DOSSIER DE DEMANDE D'AUTORISATION ENVIRONNEMENTALE

RENOUVELLEMENT PARTIEL ET EXTENSION
DE LA CARRIERE DE LA GRANDE GARDE

HMFG
SAINT-COLOMBAN (44)

Addendum

I.3. MODIFICATIONS DES MODALITES DE SURVEILLANCE DES RETOMBÉES DE POUSSIÈRES

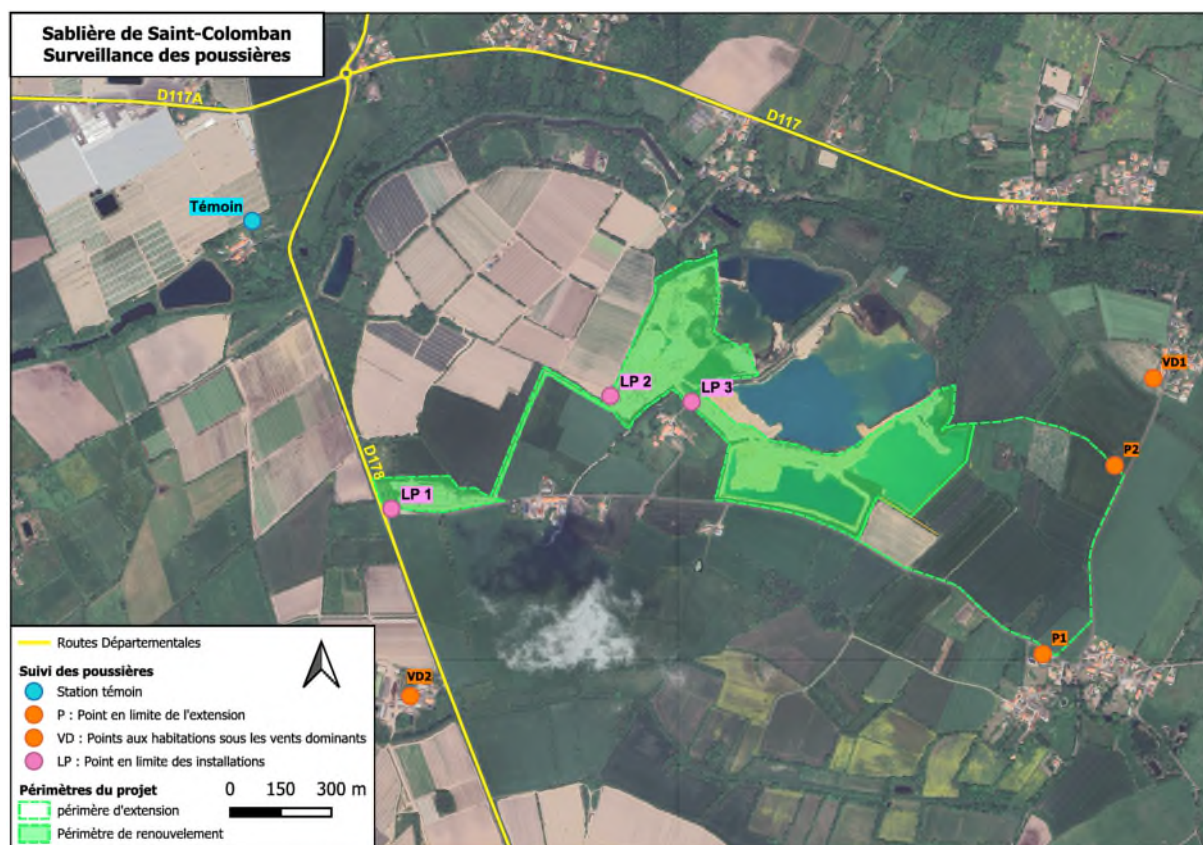
L'exploitant supprime sa demande d'aménagement de la fréquence de suivi des retombées des poussières. Le suivi sera trimestriel.
